①発電所で防護対策を講じる対象とする津波の評価におけるPRA手法の活用について

【論点No.43】

防潮堤を越えて敷地に遡上する津波等に対する電源の防護対策等について(溢水対策を含む)

発電所で防護対策を講じる対象とする津波の評価におけるPRA手法の活用について

津波PRAにおける階層イベントツリー

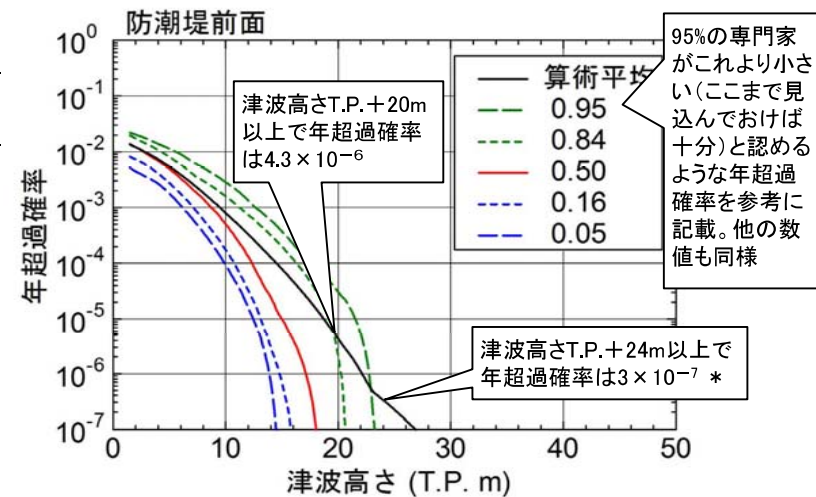
「確率論的評価を用いた津波PRA結果に基づき、基準津波を上回り、防潮堤高さ(T.P.+20m)を超える津波(T.P.+24m(無限鉛直壁))に対して発電所の防護を行う。」という文章について、どういうことを意味しているのか、説明すること。

全体的に判断の基準となった閾値やその根拠が示されておらず、なっとく感を得にくい。例えば、津波+24m以上は確率が小さいから除外したと説明があったが、確率が小さいとは何をもって言っているのか、なぜそれが無視できると言っているのか、統計的な妥当性を示した方が良い。 P.3-5

➤ 防潮堤高さを超える津波が襲来した場合の対策を検討するために津波PRA手法を活用する

- ・設計基準事故対処設備による対応を基本とし、これまでに整備したAM策、緊急安全対策(水密化を含む)及び重大事故等対処設備は考慮しない(防潮堤は考慮、敷地遡上津波への対応は考慮しない)
- ・防潮堤耐力・敷地内浸水時の影響範囲を踏まえ津波区分を設定 (下図参考)

- ① T.P.+20m(防潮堤前面)未満の津波は、敷地内に浸水しないため、津波PRAの対象外
- ② T.P.+24mまでの津波に対して、敷地内浸水時の影響範囲を考慮して津波区分を設定
- ③ T.P.+24mを超える津波に対して、必ず防潮堤が損傷すると仮定
(T.P.+24mまでの津波で防潮堤の止水機能が保持されることを確認している)

- 津波区分1: T.P.+20m~+22m*
- 津波区分2: T.P.+22m*~+24m
- 津波区分3: T.P.+24m~

PRAの結果概要

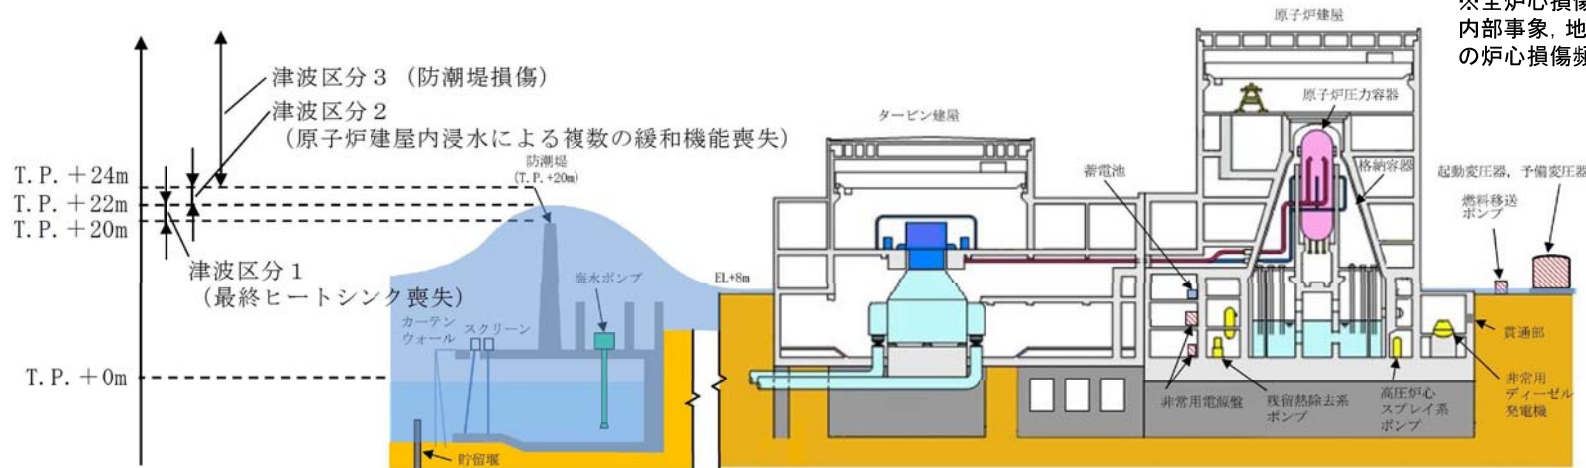
説明会で使用したパワポ39に「残りのT.P+24mを超える区分については、頻度等の観点により除外」とありますが、リスクは危害の発生確率とその危害の重大さとの組合せで管理するものであることを考慮すると、危害の重大さが極めて高い原発事故のような事象では頻度が低いからとの理由で除外するという考え方は根本的に間違っていると思います P.3-5

▶ 津波PRAの結果を踏まえ、津波区分ごとの津波防護対策を実施(対策は②・③参照)

- ・T.P.+20m～+24m(津波区分1, 津波区分2):全炉心損傷頻度に占める割合が有意
- ・T.P.+24m～(津波区分3):全炉心損傷頻度に占める割合が1%未満と小さい

炉心損傷頻度
約 4×10^{-6} ／年
(全炉心損傷頻度※
の約5.3%)

炉心損傷頻度
約 3×10^{-7} ／年
(全炉心損傷頻度※
の約0.4%)

敷地に遡上する津波による敷地の最大浸水深分布

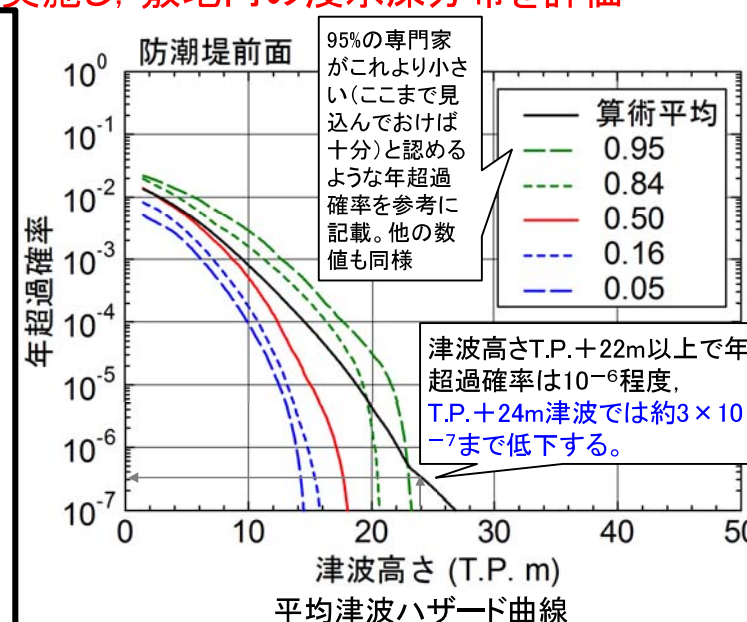
敷地に遡上する津波対策について、防潮堤を乗り越えて水が入ってきた場合、敷地の中で1m程度水深が上がってしまふということだが、1m水が張っているときに、可搬型の設備はどうになってしまうのか。

➤T.P.+24m(防潮堤前面)の津波高さを想定した遡上解析を実施し、敷地内の浸水深分布を評価

基準津波を超え敷地に遡上する津波の高さとしては、年超過確率が十分小さくなるT.P.+24m(防潮堤前面)までの津波高さを想定し、津波遡上解析を実施した。

防潮堤が損傷する津波を想定したケーススタディ
(防潮堤なし, T.P.+27m津波※を想定)

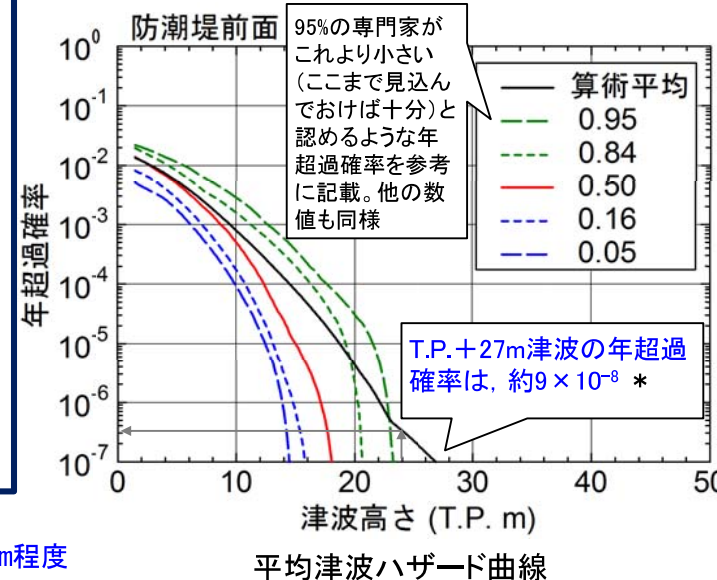
津波の発生想定値で、24mを超える津波は想定していない、という点について質問したかった。東日本大震災では、30mを超えた場所もあったときいたので、なぜなのか、規制の強化を要望したい、と感じた P.3-5,8,9

3つ目は、防潮堤の高さと長さについて、高さが最大24mとは何か根拠があるのか、示して欲しい。24m以上の津波が来たらどうするのか。 P.3,5

防潮堤損傷時における敷地内への浸水状況の一例について確認するためのケーススタディを実施
(津波高さT.P.+27mを想定)

防潮堤が損傷した場合でも, 津波の浸水抑制効果については, ある程度期待できると考えられるが, 保守的に防潮堤はないと仮定

本ケースにおいても可搬型重大事故等対処設備の保管場所は浸水しないため津波静定後には設備の活用が可能

可搬型設備の保管及び活動箇所の高さと津波の高さの関係

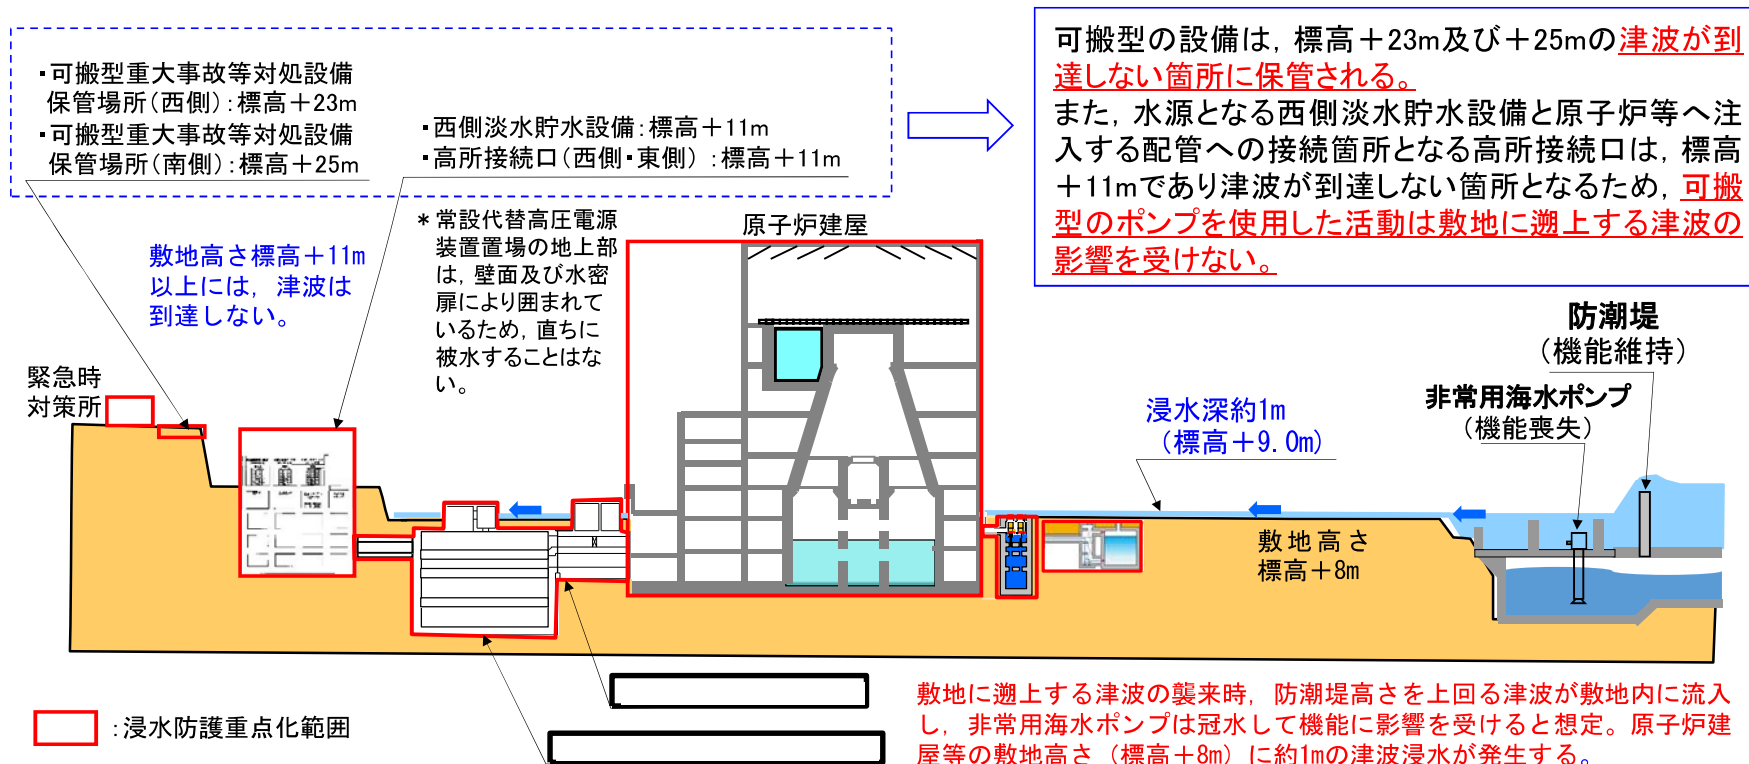
可搬型重大事故等対処設備保管場所というのが敷地内に2カ所示されているが、敷地も狭くて全体的に低い場所にあるということで、敷地の中だけでの対処ということで本当にいいのか。外部の機関とも連携した対策のあり方も考えたほうがいいのではないか。

- 可搬型重大事故等対処設備は、敷地に遡上する津波(以下「敷地遡上津波」という。)が浸水しない場所に保管することで、敷地遡上津波の影響を受けない。
- 水密扉については、開放後の確実な閉止操作、中央制御室における閉止状態の確認及び閉止されていない状態が確認された場合の閉止操作の手順等を予め整備し管理する。仮に作業等で「開状態」であったとしても、津波発生時には速やかに閉とする運用とする。なお、最も大型の水密扉である原子炉建屋大物搬入口扉の閉操作においても、3分以内で実施可能

● 可搬型設備は、敷地に遡上する津波が到達しない箇所で保管し、必要な活動を行うことが可能となっている。

- ・敷地に遡上する津波は、標高+8mの敷地で浸水深約1mであり、**標高+11m以上の敷地には到達しない。**
- ・**可搬型設備の保管箇所は、津波が到達しない標高+23m及び標高+25mの箇所とする。**
- ・可搬型設備を使用した原子炉の冷却等は、**標高+11mの津波が到達しない箇所**で、西側淡水貯水設備を水源とし、可搬型のポンプで高所接続口から**注水することができる。**

監視カメラ等の構内配置図

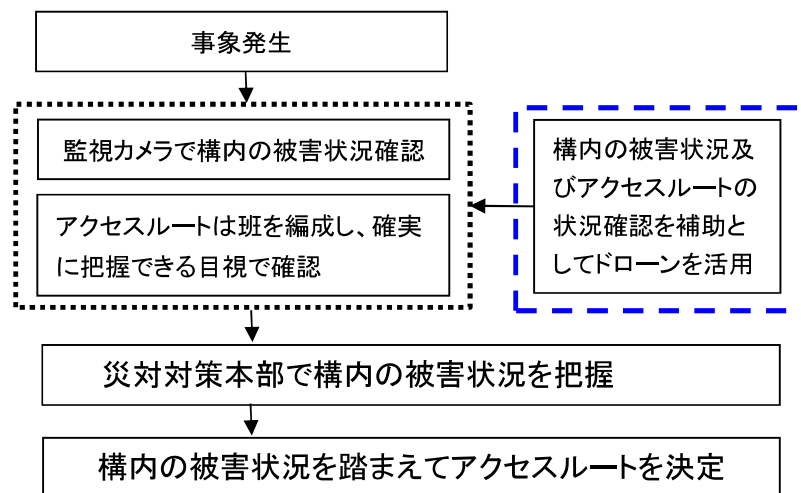
津波が起こったときにどのように対処するのか記載しているが、現状確認をどのように行うのか。例えばアクセスルートを確認するとあるが、実際に事故が起きたときに本当に確保されているのかどうか確認できるのか。今はドローンなどもあるので、そういうものを活用してアクセスルートの確認をした上で行動するといった対応でないと、うまくいかどうか分からない。

- ・原子炉建屋等の屋上に津波監視カメラ及び構内監視カメラを設置
- ・原子炉施設に影響を及ぼす可能性のある自然現象等の状況及び発電所構内の状況の監視に活用
- ・カメラは地震や風・雪による荷重に耐性を有し, 赤外線映像により夜間も監視可能な設計
- ・カメラは中央制御室より遠隔操作が可能で広範な可動域を有し, 視覚範囲は発電所前面海域及びほぼ構内全域をカバーする。
